**SOMATOM Force**  
**SOMATOM Definition AS**  
**SOMATOM Definition Edge**  
**SOMATOM Definition Flash**  
**SOMATOM Drive**  
**SOMATOM Confidence**  
**SOMATOM Edge Plus**  
avec le logiciel *syngo* CT VB10A

**Avis de sécurité à l'attention des clients CT035/19/S**

**Objet : Problèmes potentiels de sécurité lié au logiciel *syngo* CT VB10A fonctionnant sur plusieurs types de scanners SOMATOM CT– Problèmes potentiels de sécurité résolus dans le logiciel *syngo* CT VB20**

Fig. 1 : Exemple illustrant le problème 4.

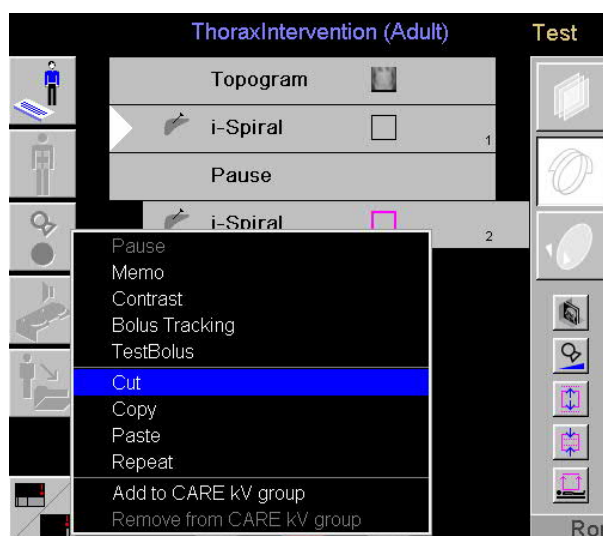
4.) Le système se bloque occasionnellement au cours d'un flux de travail interventionnel utilisant la fonctionnalité Couper.  
Précisions : ce problème peut survenir lorsque les conditions suivantes sont remplies. Un examen interventionnel est déjà lancé et un i-mode (i-spiral, i-sequence, i-fluoro) est chargé. Dans cette situation, l'option <Couper> du menu contextuel du déroulement entrainera un blocage du logiciel. Pour plus de détails, voir Fig. 1 ci-dessous.

- 3.) La désignation de la série change de façon inattendue : pour éviter ce problème très occasionnel, l'opérateur doit vérifier la désignation de la série à la recherche de tout changement inattendu après la fin des acquisitions et avant le début des tâches de reconstruction. La désignation peut être modifiée manuellement tant que la tâche de reconstruction n'a pas été lancée.
- 4.) Blocage au cours du flux de travail interventionnel : après un blocage du logiciel, il faut redémarrer le système. Pour éviter ce problème, l'examen interventionnel chargé doit être annulé (appuyez sur le bouton <Annuler>) avant de couper une entrée du déroulement.

Fig. 2 : boîte de dialogue de test de la table avec avertissement en cas de décision de ne pas effectuer le test

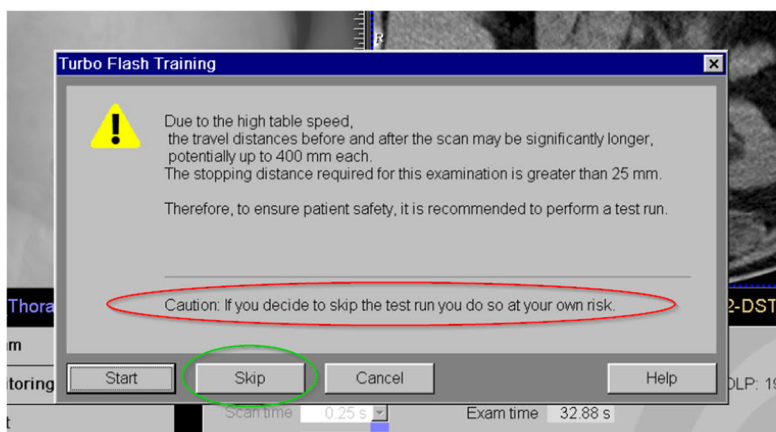
- 2.) Pour les utilisateurs de SOMATOM Force uniquement : lorsque vous prévoyez d'effectuer une acquisition spiralee "Turbo Flash", il est possible que la carte de tâches Examen se verrouille. Ce problème peut survenir lorsqu'une acquisition "Care Contrast" comporte une acquisition de précontrôle, une acquisition de contrôle séquentielle avec produit de contraste et une acquisition spiralee "Turbo Flash" à pitch élevé (>2,3).  
Précisions : après l'acquisition de précontrôle, l'opérateur sélectionne une ROI et clique sur <Accepter>. En raison du pitch élevé de l'acquisition spiralee "Turbo Flash" (ou de la vitesse élevée de déplacement de la table), un test de déplacement de la table est proposé à l'opérateur. Après avoir cliqué sur <Démarrer>, le système propose à l'opérateur d'appuyer sur le bouton <Déplacer>. Lorsque le bouton <Déplacer> est actionné, rien ne se passe, mais la boîte de dialogue de test de déplacement de la table apparaît de nouveau. La carte de tâche Examen se verrouille alors si le bouton <Démarrer> est actionné une deuxième fois.

- b. Le test de déplacement de la table n'est pas indispensable et il est possible d'ignorer cette étape. Si cette solution est choisie, l'opérateur devra être particulièrement vigilant et devra s'assurer qu'aucun obstacle ne vienne entraver le mouvement du plateau de la table. La vitesse élevée du plateau de la table au cours de tels examens rend impossible l'arrêt du mouvement dans la plage habituellement requise de 25 mm. La distance de déplacement avant et après l'acquisition peut atteindre jusqu'à 400 mm. La Fig. 2 ci-dessous représente la boîte de dialogue correspondante.
